Superintendencia del Medio Ambiente
Gobierno de Chile

INFORME TÉCNICO DE FISCALIZACIÓN AMBIENTAL

FAENA MINERA COLLAHUASI

DFZ-2025-948-I-RCA

Figura 4-7. Pozos Indicadores de Estado y perfil Portezuelo

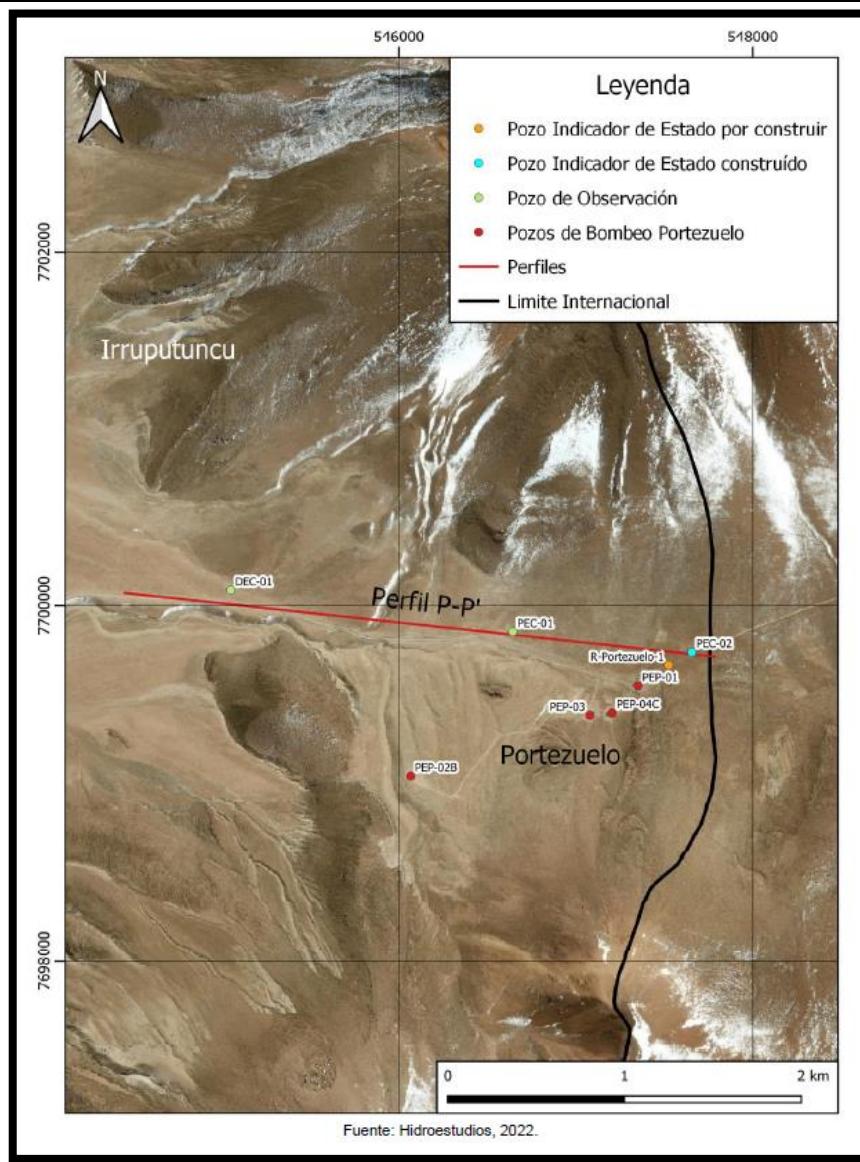
Umbrales y condiciones de activación. La Fase Operación presenta umbrales asociados al gradiente hidráulico del sector y del flujo pasante neto de Portezuelo. El gradiente hidráulico del sector de Portezuelo se calculará respecto a los pozos de observación PEC-02 y R-Port-1, tal como se muestra a continuación:

La activación de esta Fase se realizará si el gradiente hidráulico del sector de Portezuelo, medido por tres meses consecutivos, es mayor que el máximo gradiente hidráulico calculado en la evaluación ambiental del Proyecto (EIA y sus adendas), de acuerdo al siguiente criterio:

Figura 1

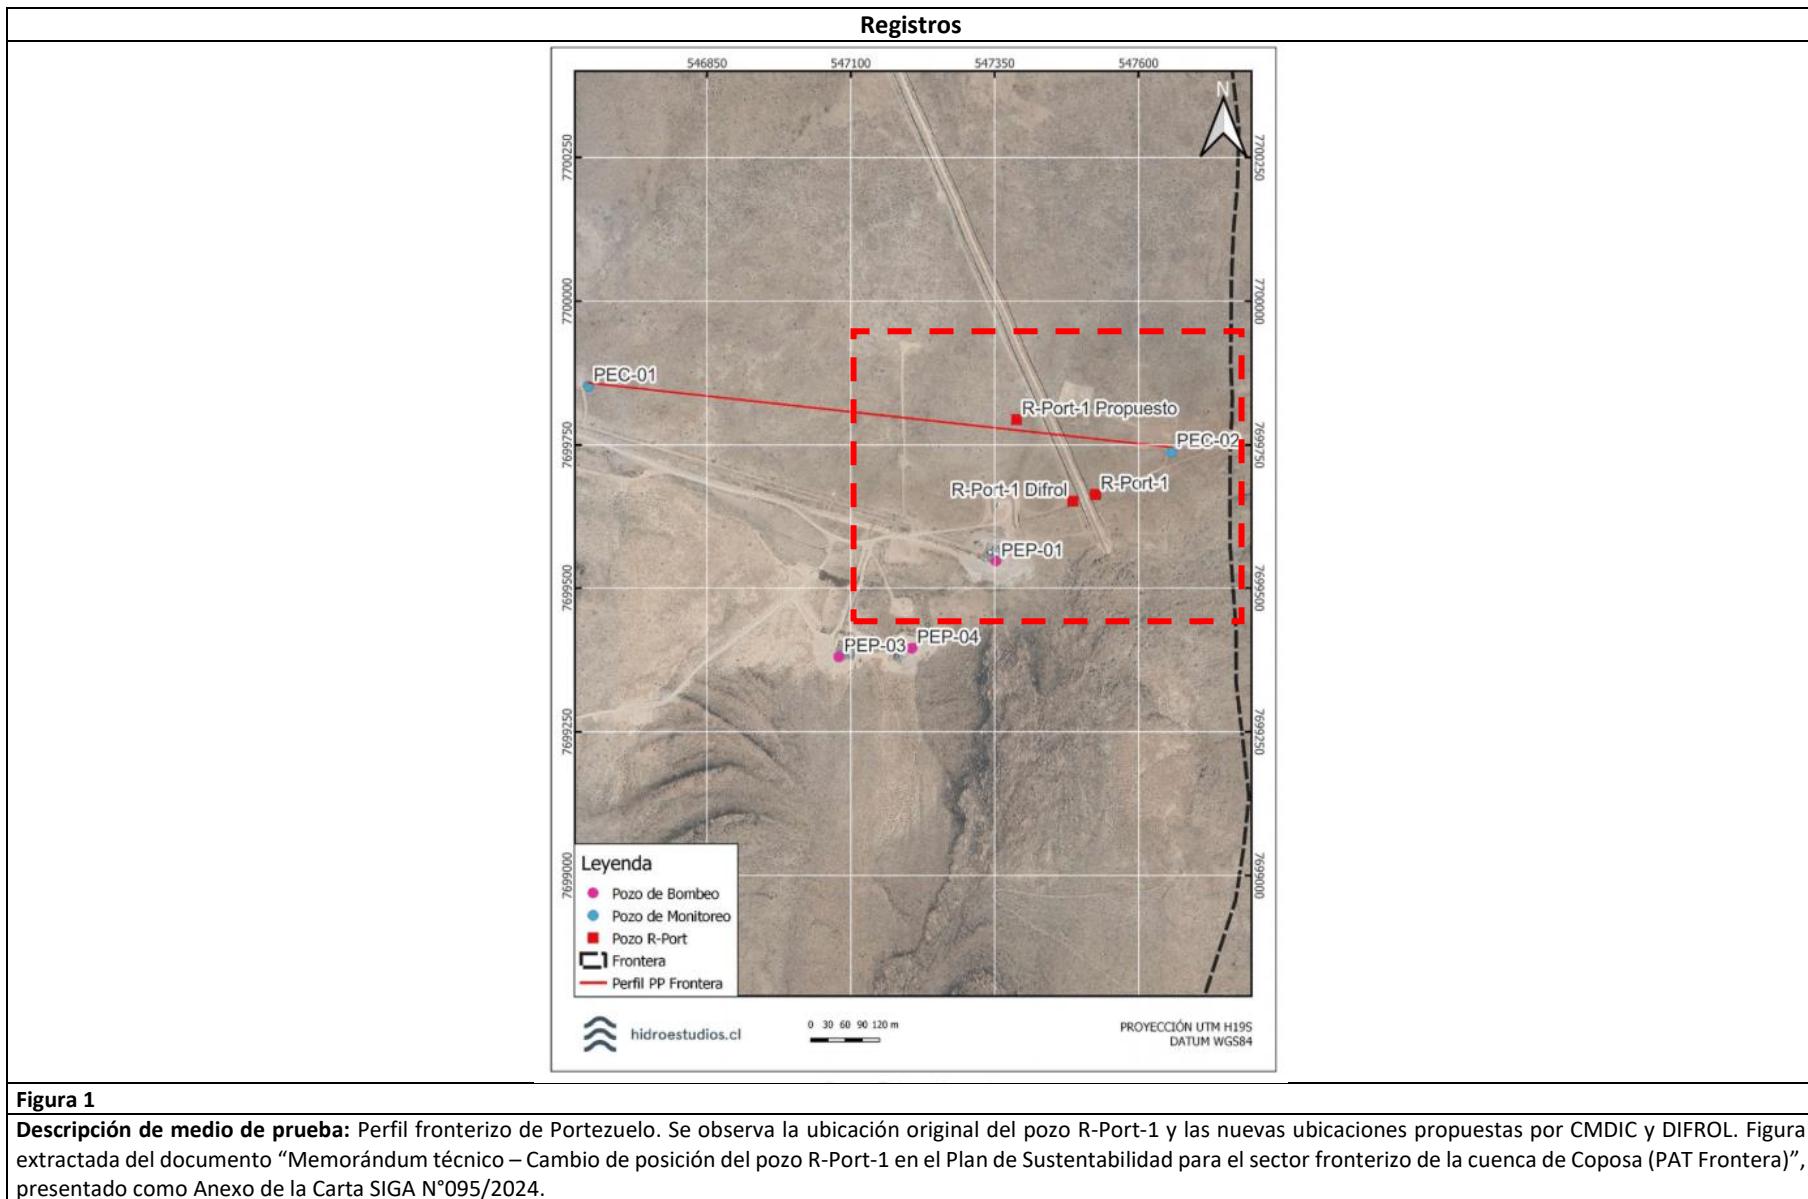
- a. Mediante Carta SIGA N°095/2024, de fecha 31 de diciembre de 2024 (ver **Anexo 2**), Compañía Minera Doña Inés de Collahuasi SCM solicita modificar la ubicación originalmente establecida para el pozo de monitoreo R-Port-1 del Plan de sustentabilidad para el sector fronterizo de la Cuenca de Coposa (ver detalle en la **Figura 1** y **Figura 2**).

- b. La solicitud de modificación de ubicación del pozo de monitoreo R-Port-1 presentada por medio de carta SIGA N°095/2024, alteraría el objeto fijado en la evaluación ambiental del proyecto, toda vez que modificaría el gradiente hidráulico calculado en el perfil fronterizo de aguas subterráneas de Portezuelo, lo que potencialmente podría influir en la implementación/activación de las acciones comprometidas para el PAT Frontera durante la evaluación ambiental del proyecto (potencial reducción de extracciones en los pozos de bombeo del sector Portezuelo de la Cuenca de Coposa).

- c. A mayor abundamiento, es importante señalar que, en base a los antecedentes remitidos por el titular en su presentación realizada por medio de Carta SIGA N°095/2024, los puntos de monitoreo propuestos por CMDIC y DIFROL presentarían resultados de gradiente hidráulico que **subestiman** el valor del gradiente

estimado en la ubicación original del pozo R-Port-1 definida en el Plan de Sustentabilidad² (ver detalle en **Tabla 1**). Adicionalmente, cabe destacar que considerando todas las ubicaciones del punto de monitoreo R-Port-1 (1. Original; 2. propuesta CMDIC; 3. Propuesta DIFROL), se supera el valor de gradiente máximo (**8,58%**) establecido durante la evaluación ambiental del proyecto, con el cual se gatilla la activación del perfil, y consecuentemente, la implementación de las acciones establecidas en el Plan de Alerta Frontera (reducción de extracciones en los pozos de bombeo del sector Portezuelo). En específico, los gradientes hidráulicos calculados fueron: gradiente hidráulico perfil Portezuelo calculado con R-Port-1 Original: **41%**; gradiente hidráulico del perfil Portezuelo calculado con R-Port-1 CMDIC: **23%**; y gradiente hidráulico del perfil Portezuelo calculado con R-Port-1 DIFROL: **32%**.

Figura 2

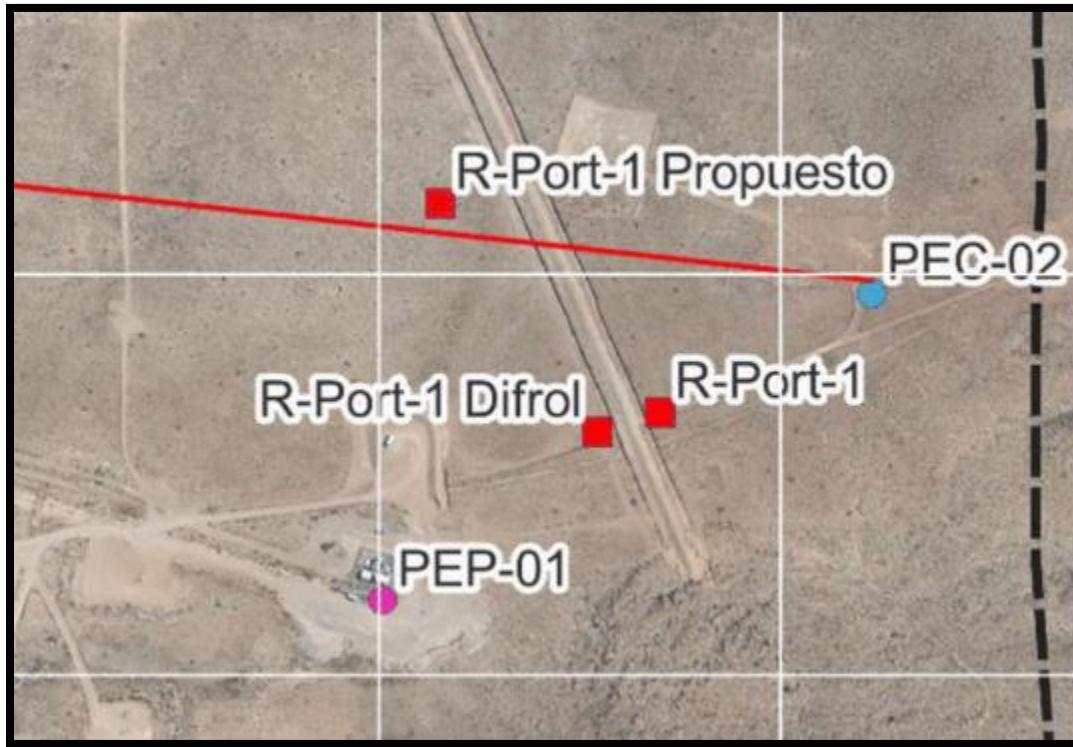
Descripción de medio de prueba: Acercamiento a la Figura 1 del perfil fronterizo de Portezuelo. Se observa la ubicación original del pozo R-Port-1 y las nuevas ubicaciones propuestas por CMDIC y DIFROL. Las ubicaciones propuestas por CMDIC y DIFROL, se encuentran a una distancia de 188,9 metros y 40,8 metros respectivamente, de la ubicación originalmente establecida para el pozo R-Port-1.

Figura 5

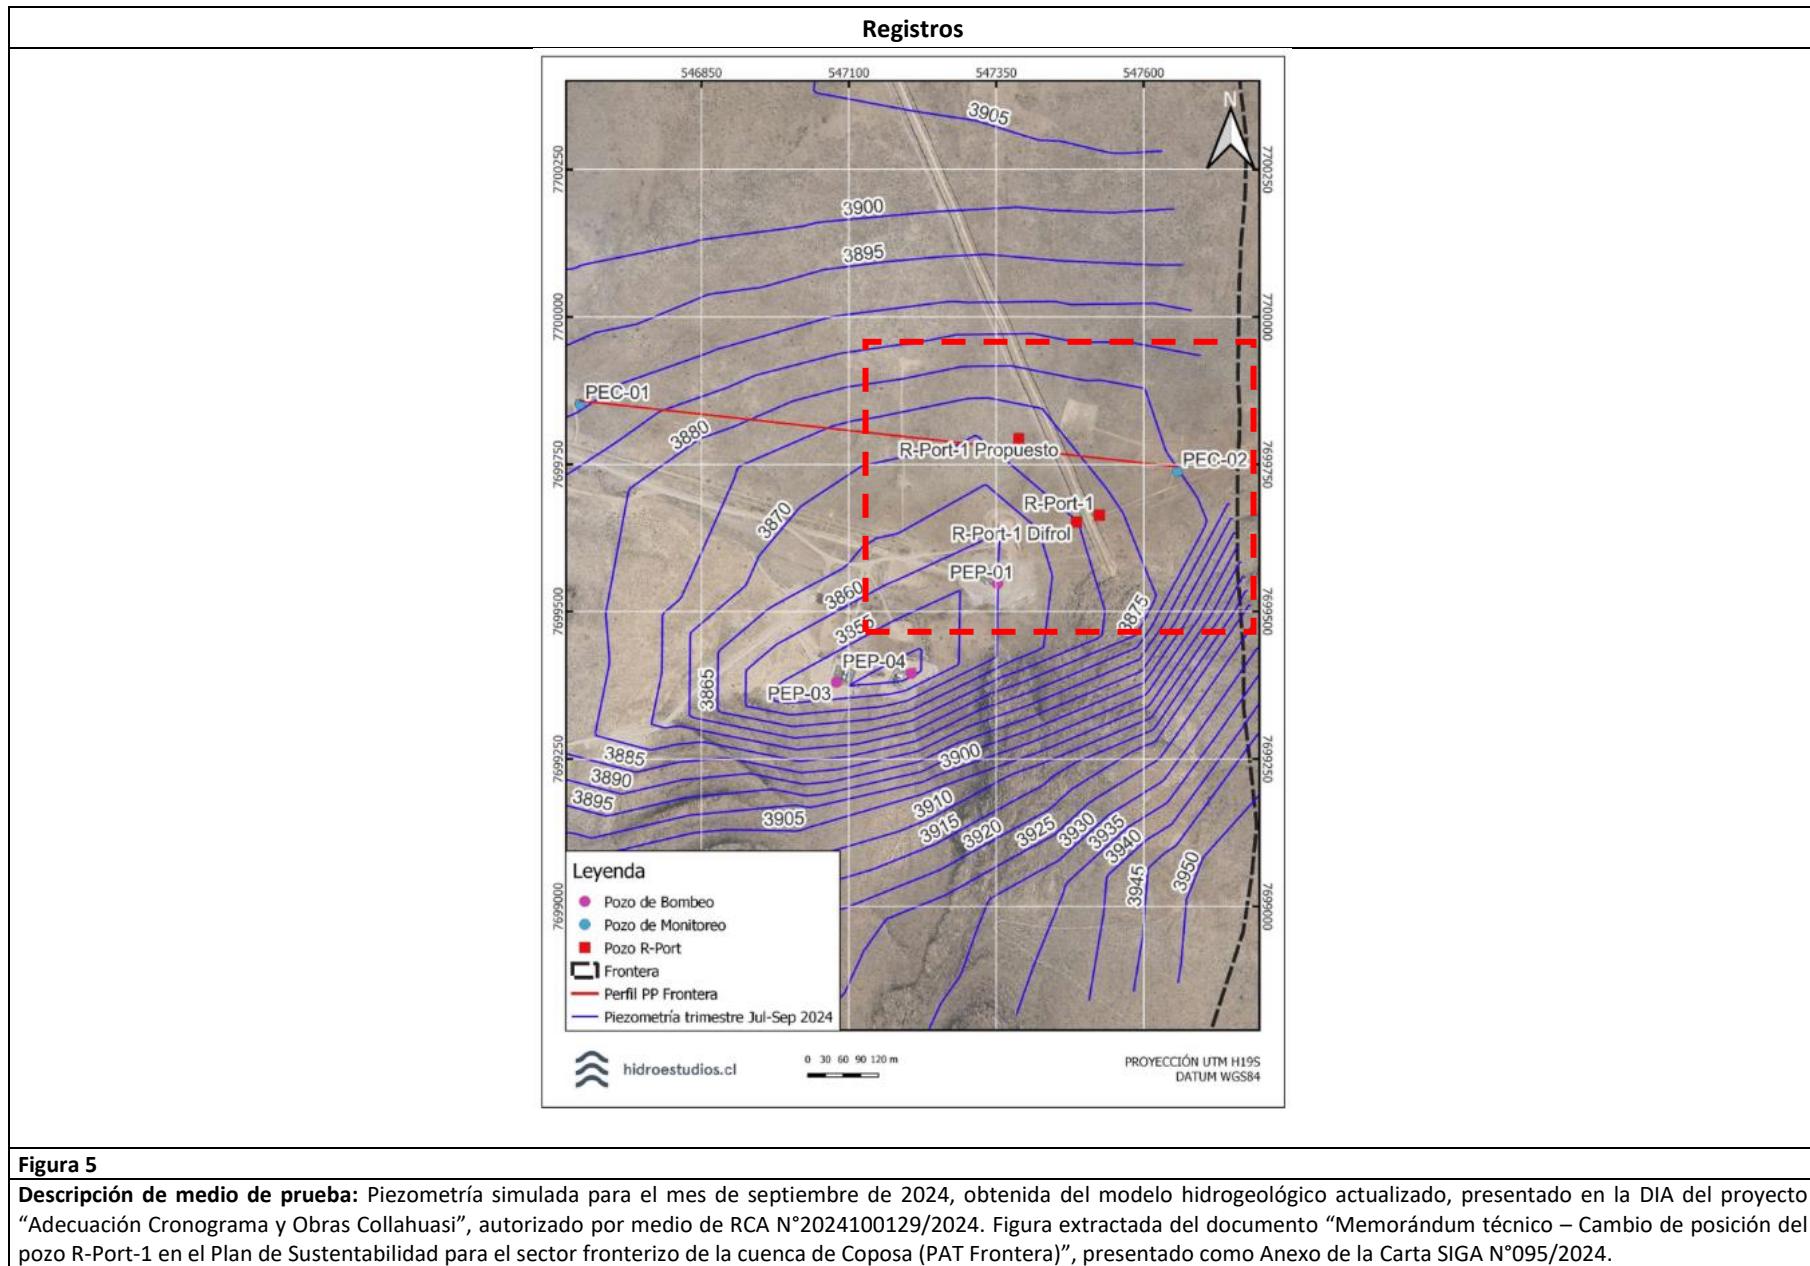
- “Cota de nivel simulada a septiembre del 2024 (ver **Figura 5**), respecto al modelo actualizado en la última DIA “Adecuación Cronograma y Obras Collahuasi” (2024), dado que el nivel es el factor más relevante dentro del cálculo del gradiente”.

- “Por su parte, la propuesta realizada por CMDIC, aun cuando aleja un poco más el pozo R-Port-1 del pozo PEC-02, mantiene niveles piezométricos muy cercanos a la ubicación original (acorde a los niveles simulados por el modelo numérico). Además, esta nueva ubicación acerca el pozo R-Port-1 al perfil P-P’, lo cual mejora la comparativa entre el gradiente del EIA calculado en esta misma dirección, que es el objetivo a evaluar en el PAT”.

Figura 6

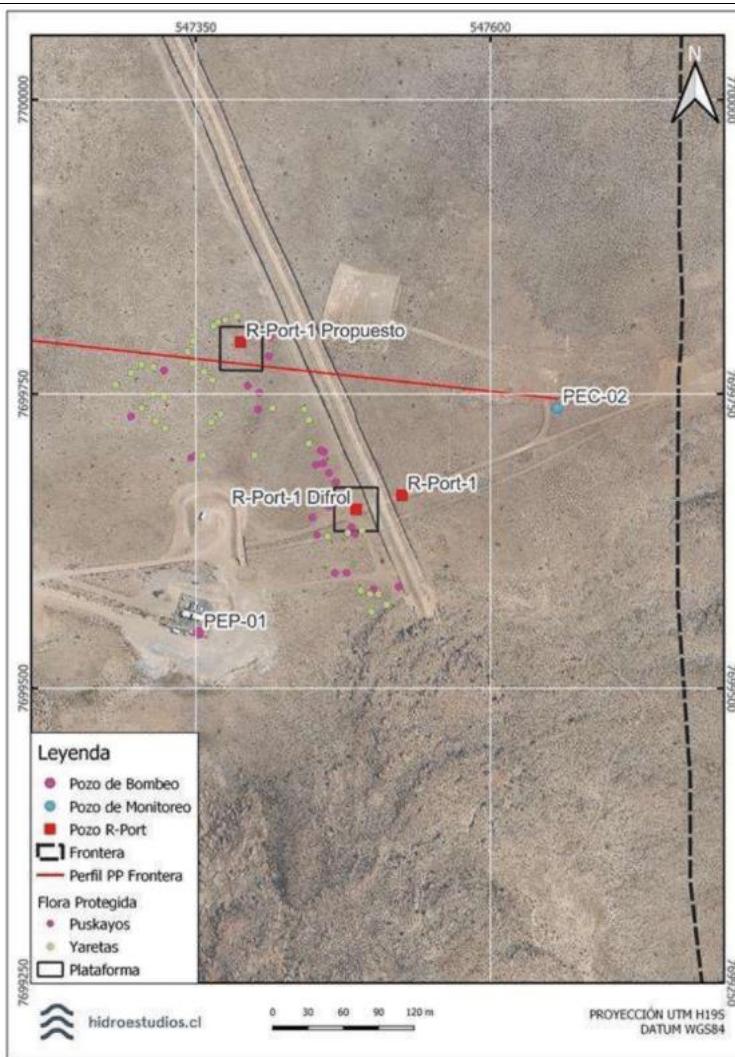
- “Además, la propuesta de la DIFROL se ubica en un sector donde se reconoció abundante presencia de flora protegida, tales como Puskayos y Yaretas” (ver **Figura 6**).

- “Dada la presencia de flora protegida en el sector propuesto por la DIFROL, se realizó una revisión en el sector de la posición propuesta por CMDIC, no observándose algún componente sensible en este sector”.

- e. Adicionalmente, el titular no presenta en su propuesta antecedentes relacionados a la caracterización de la flora existente en la ubicación propuesta por CMDIC, por lo que se desconoce si en dicha ubicación existen ejemplares de flora protegida que sí habrían sido observados en la ubicación del pozo de monitoreo propuesto por DIFROL, siendo que entre ambos puntos hay una distancia lineal de aproximadamente 170 metros, con lo que **no es posible descartar los potenciales impactos que la propuesta del titular podría generar sobre la biota del sector**.
